COMMUNICATION TECHNIQUE NUMERO 001-2008

MODELE : Norge 1200,850

OBJET : Installation jauge de niveau huile moteur

COMMUNICATION DE SERVICE NUMERO 004-2008

Photo 1

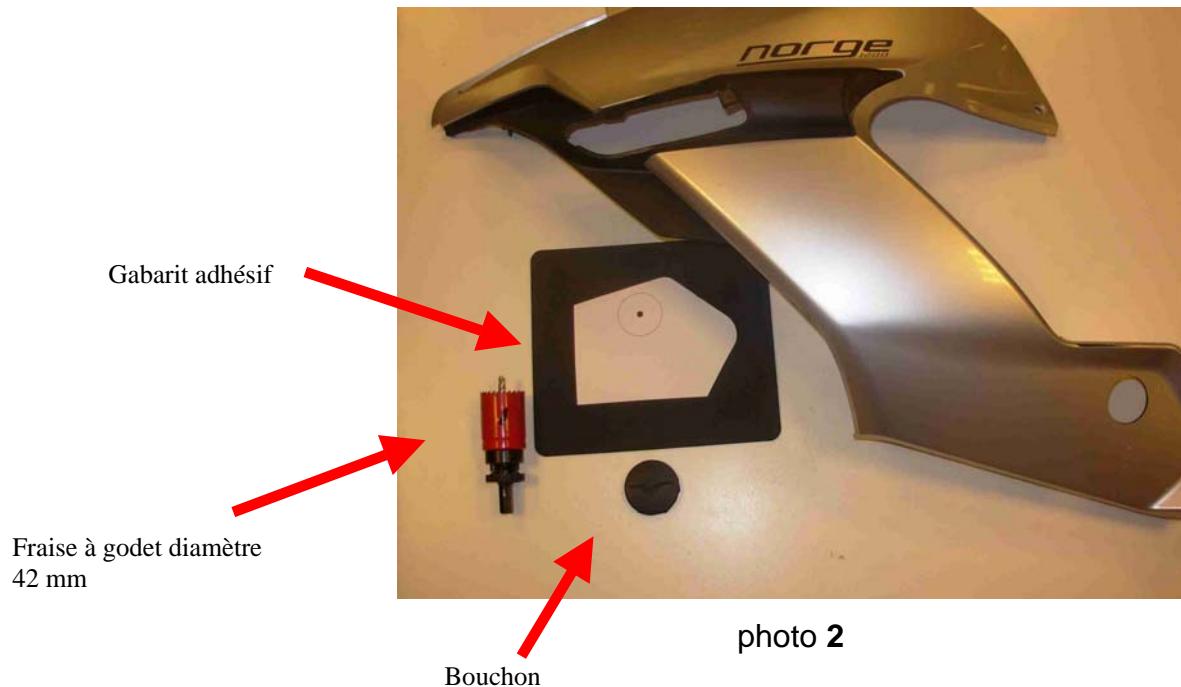
nous vous informons que dans l'optique d'une amélioration continue de nos produits, un kit jauge de niveau d'huile est dorénavant disponible pour les NORGE 850 et 1200.

- une jauge de niveau huile avec joint torique, réducteur fileté (photo 1).
- Un gabarit adhésif (photo 2).

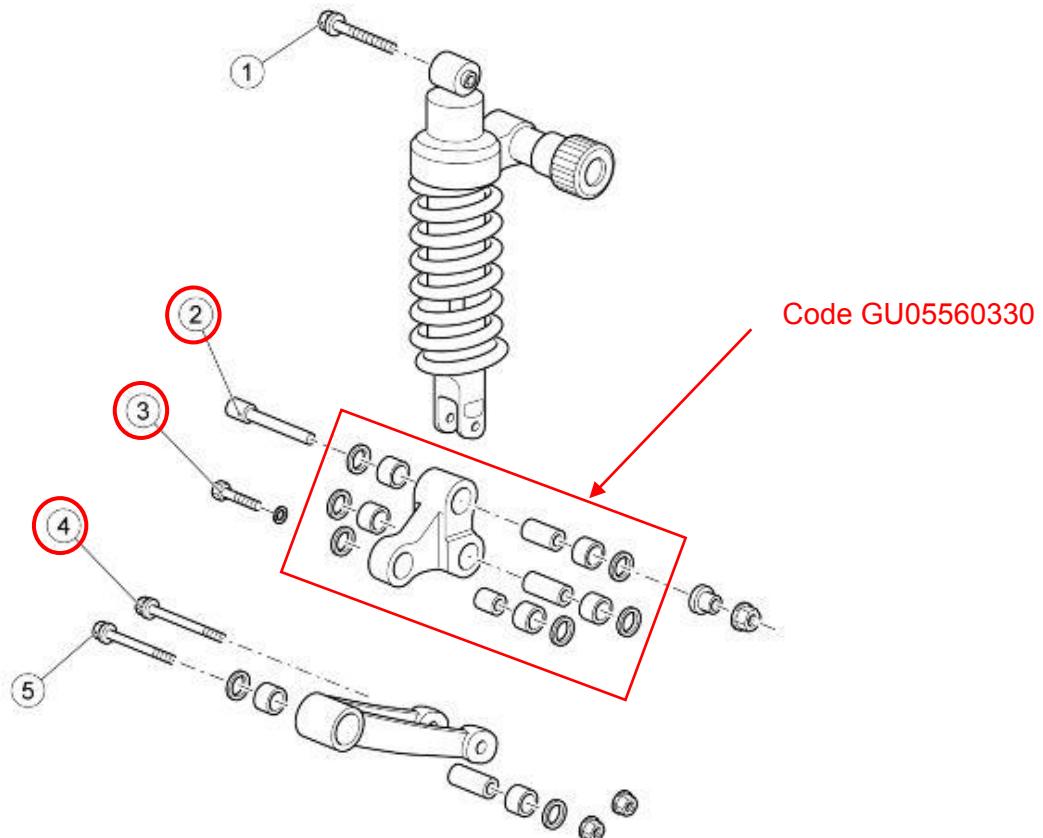
- Remplacer le basculeur de la suspension arrière comme expliqué sur le manuel de réparation au chapitre « Suspensions-Sect. Amortisseurs », dont nous reportons un extrait.

| Pos. | Description | Type | Qté | Couple |
|------|---|--------|-----|---------------------|
| 2 | Vis TCEI de fixation de la bielle double/fourche | M10x82 | 1 | 50 Nm (36,88 lb ft) |
| 3 | Vis TE pour fixation bielle double/amortisseur | M10x47 | 1 | 40 Nm (29,50 lb ft) |
| 4 | Vis TE bride fixation bielle simple/bielle double | M10x95 | 1 | 50 Nm (36,88 lb ft) |

Photo 4

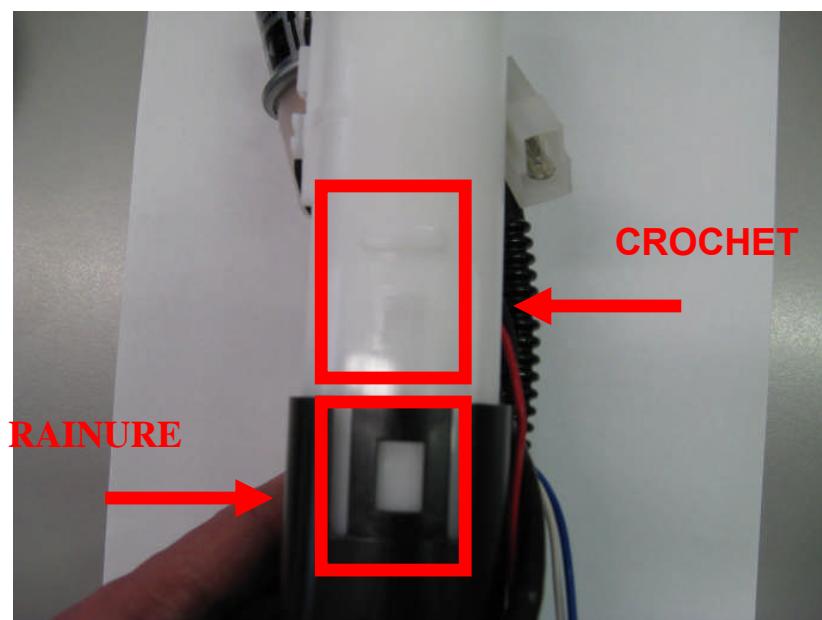
- Extraire manuellement l'indicateur de niveau à remplacer.
- Insérer le nouvel indicateur de niveau en faisant correspondre le crochet avec la rainure (photo 4).

Photo 7

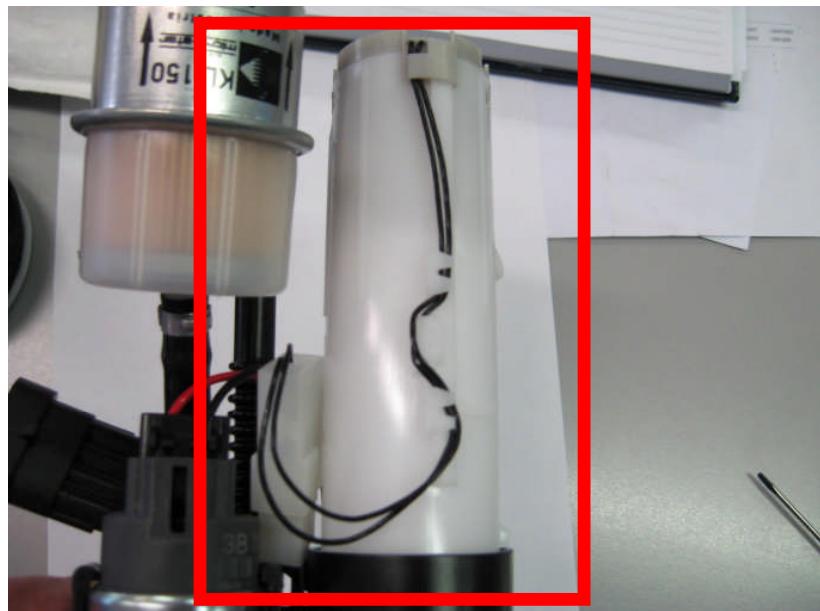
- Ranger les fils de l'indicateur de niveau à l'intérieur des logements respectifs (photo 7).

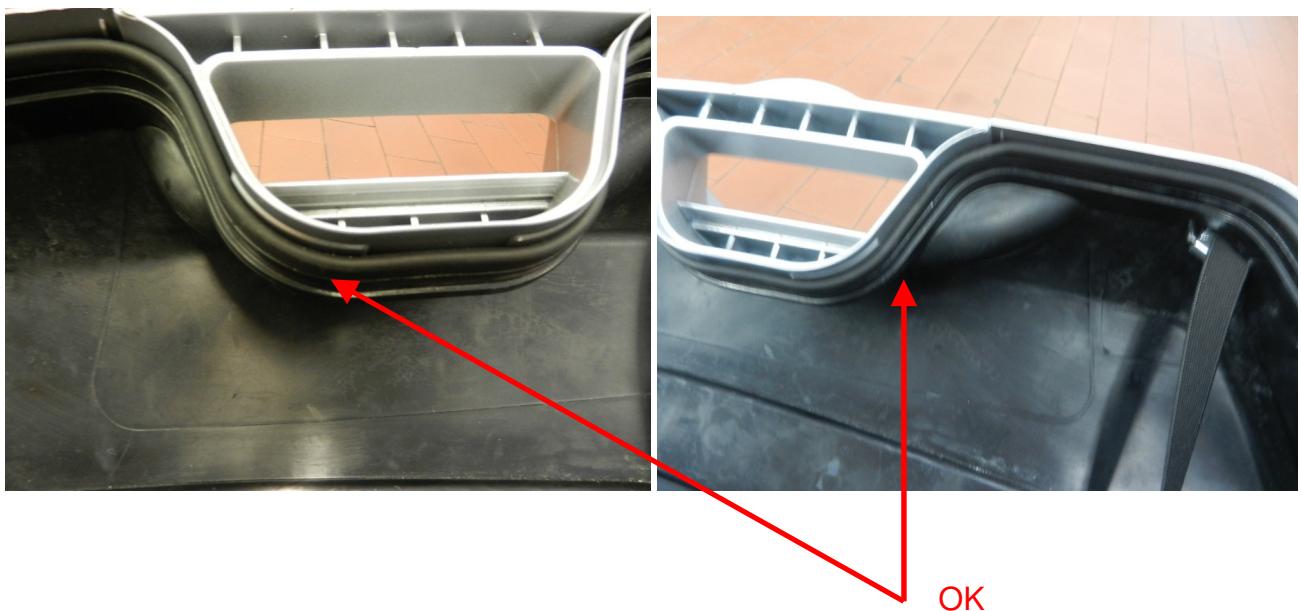
Dans le cadre des actions visant à améliorer nos produits, nous vous invitons à vérifier les signalements concernant **l'infiltration d'eau dans les valises latérales**, en procédant de la façon suivante :

- 1) vérifier la position des joints de pourtour à l'intérieur des valises :

Remarque : S'il faut remplacer les **joints**, on peut les commander depuis le catalogue des pièces détachées référence 883246

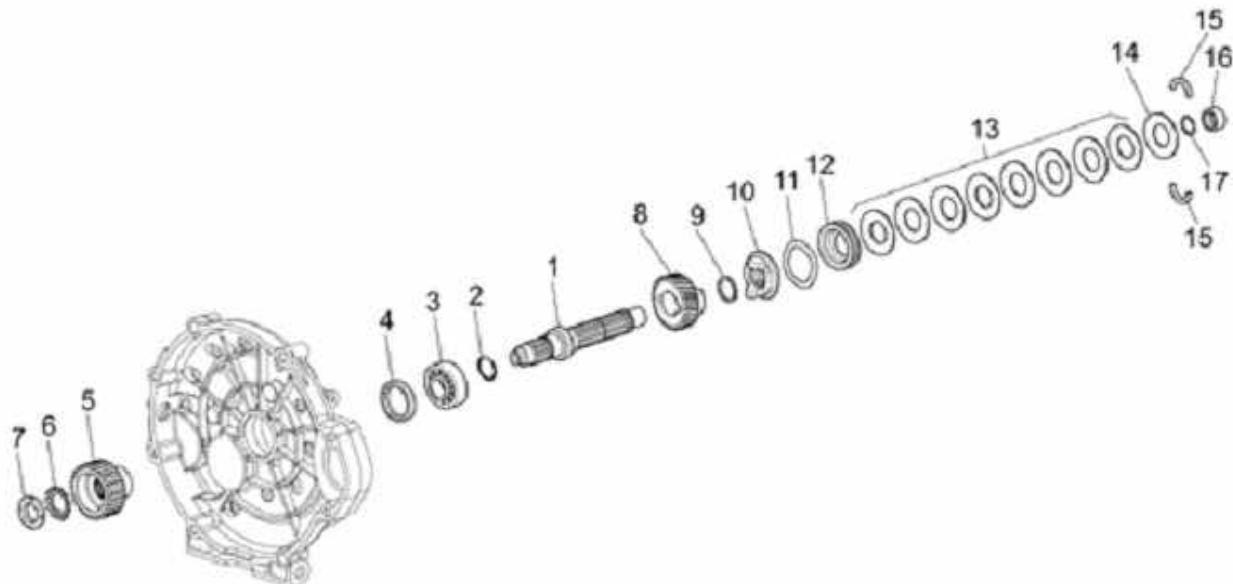
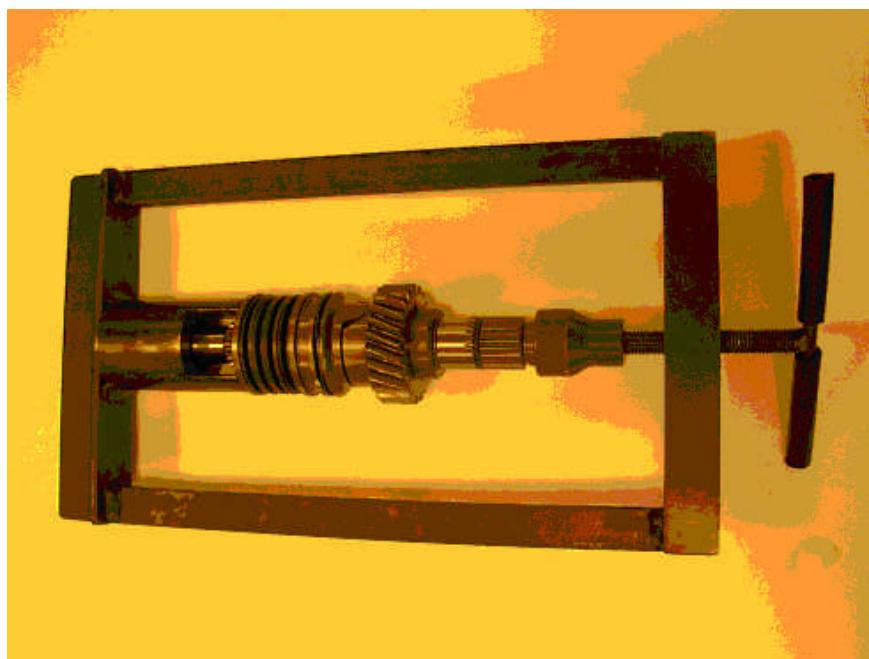
Nous vous rappelons que ce bruit n'entraîne aucun problème de type mécanique ;
afin de reduire cette bruyance il faut monter sur l'arbre embrayage deux rondelles
façonnées, composant 11 (code 95129340), outre à celle déjà en place dans le groupe.

La procédure à suivre est décrite en annexe.

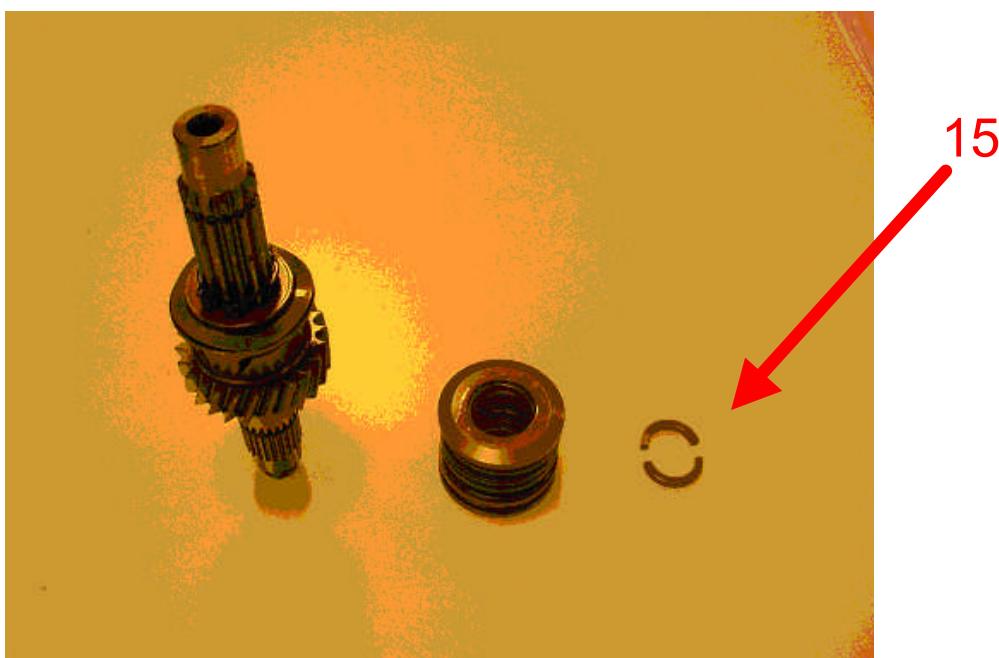
- Déposer le groupe changement des vitesses
- Déposer la boîte de vitesses
- Introduire l'arbre embrayage dans l'outil spécial cod.000019663300

- Contraindre les ressorts à godet jusqu'à libérer leur jonc d'arrêt (composant 15)

- Enlever les ressorts à godet (composant 13)
- Sortir la plaque (composant 12)
- Introduire les deux rondelles façonnées
- Remonter la plaque (composant 12)
- Reposer les ressorts à godet (composant 13)
- Remonter l'arbre dans l'outillage spécial
- Contraindre les ressorts à godet
- Remonter le jonc d'arrêt (composant 15)
- Remonter la boîte de vitesses
- Remettre en place le groupe complet.

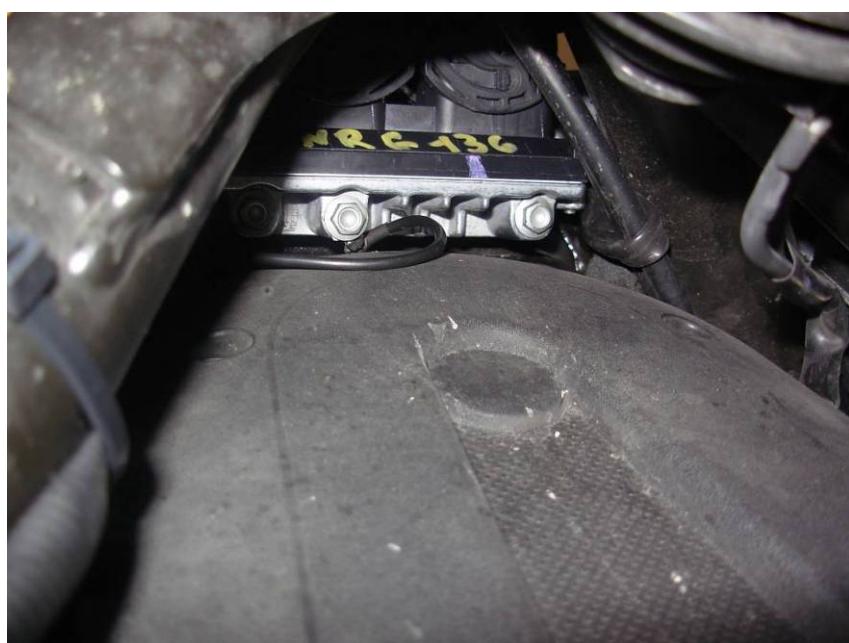
Pour vérifier la position du fil de masse de la centrale, se placer sous le véhicule au niveau du tube de direction et regarder dans la direction indiquée par la flèche (figure suivante).

MAUVAISE POSITION DU FIL : l'oeillet du fil pourrait s'abîmer en entrant en contact avec le couvercle de l'alternateur.

POSITION CORRECTE :

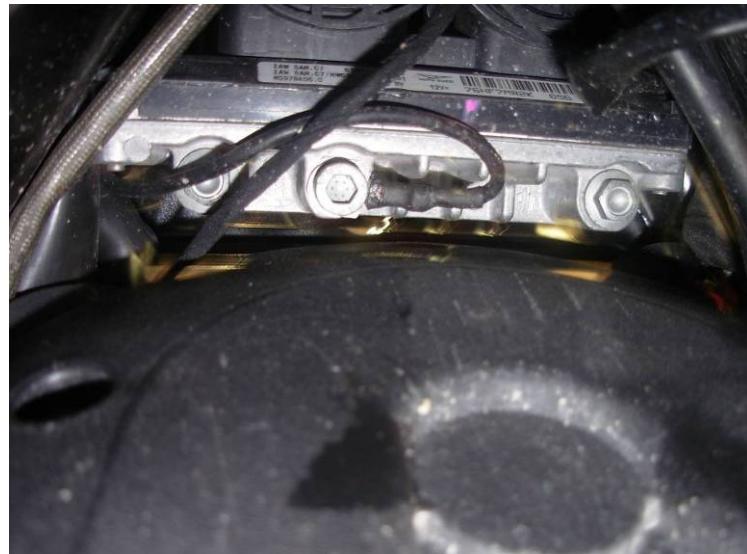
positionner le fil de masse comme montré sur la photo suivante.

AJUSTAGE DE LA POSITION DU FIL :

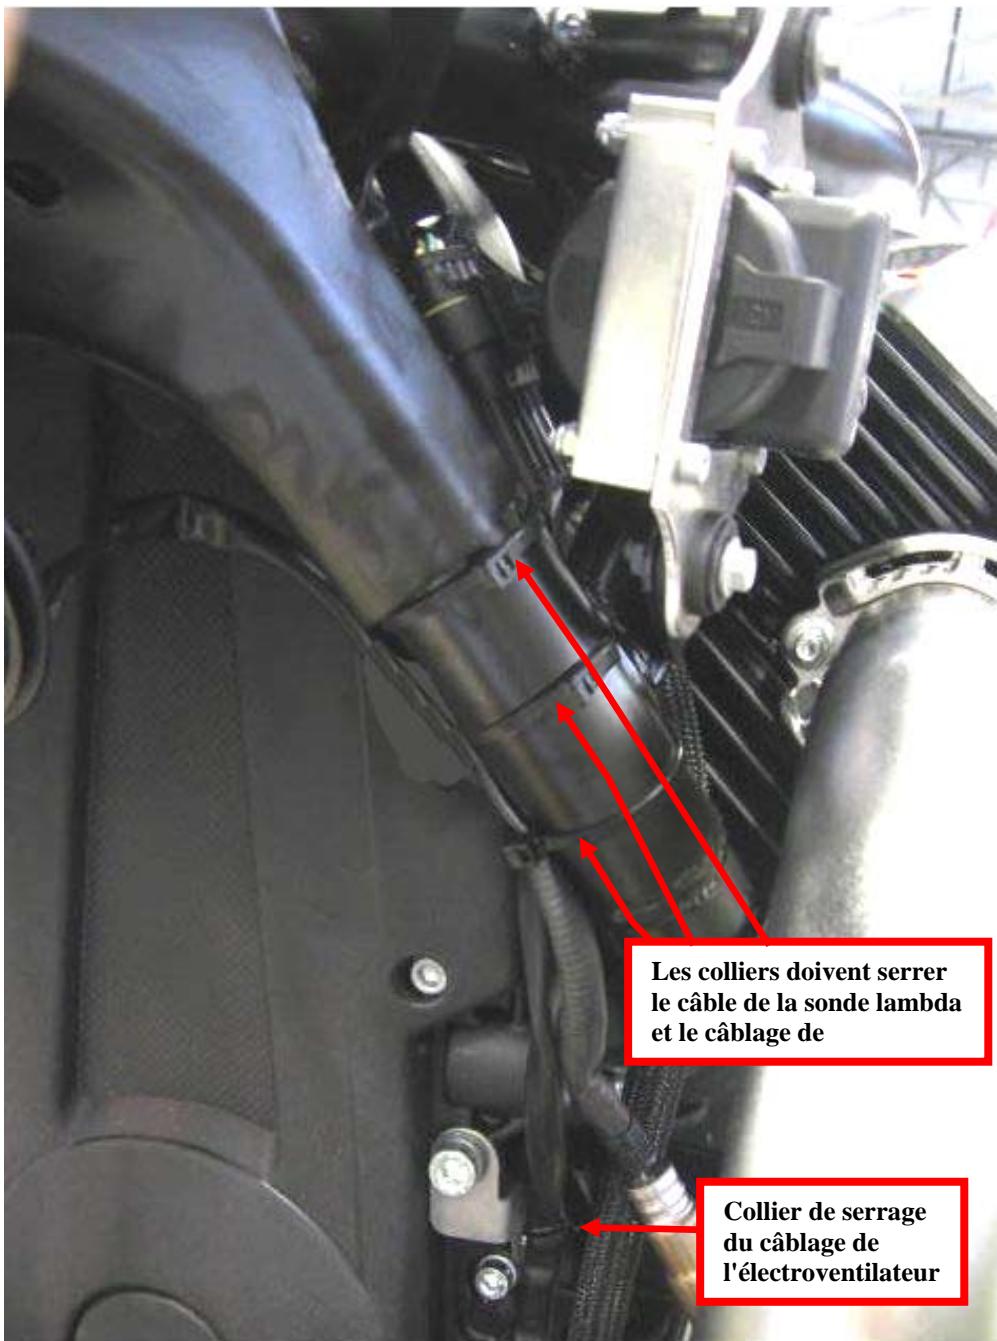
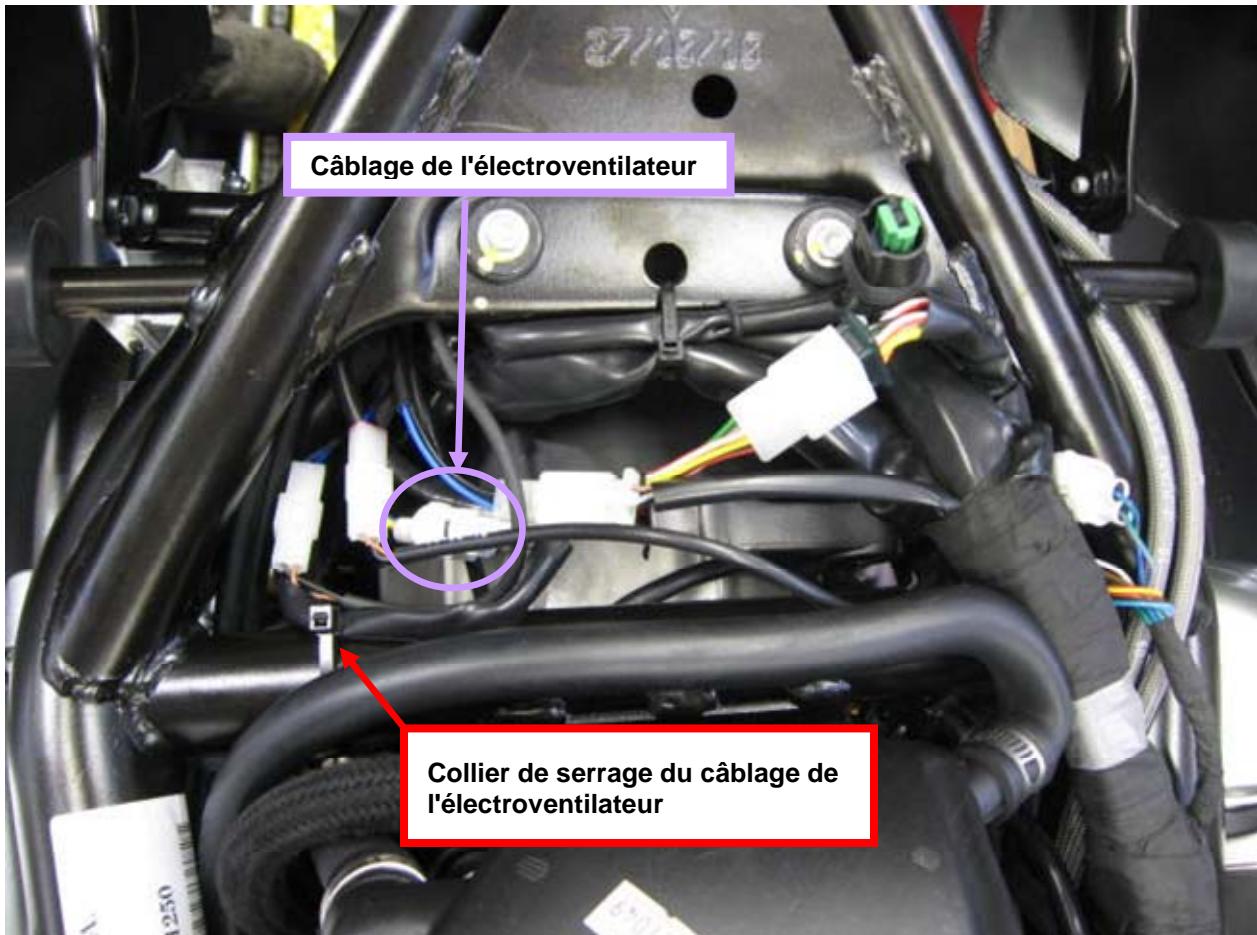
pour ajuster aisément la position du fil, utiliser une clé articulée comme montré sur la figure. Aucun composant du véhicule ne doit être démonté.

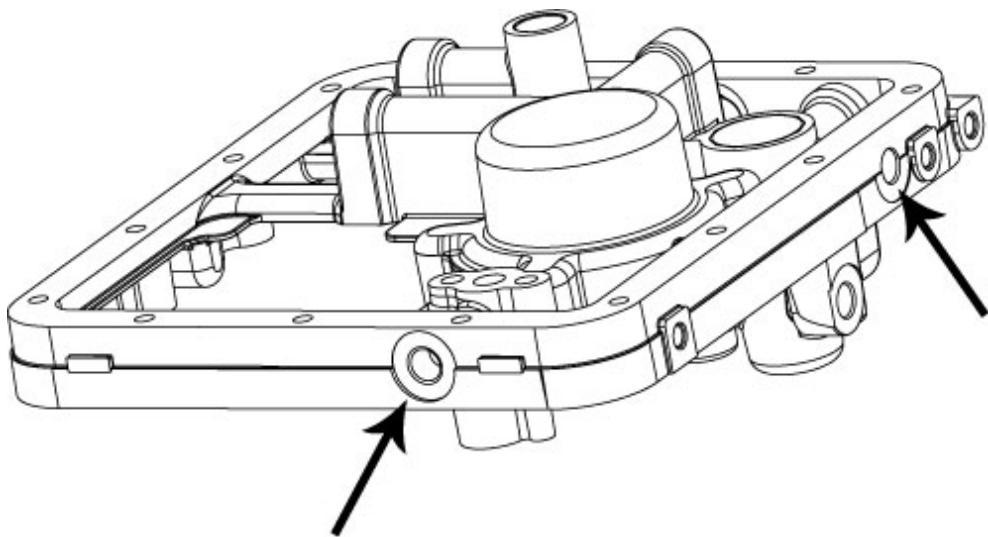
Utiliser un poinçon possédant les caractéristiques mises en évidence sur les photos suivantes.

La lame ne doit pas être coupante mais posséder un profil arrondi d'au moins 1.5 – 2 mm d'épaisseur et environ 7 mm de largeur
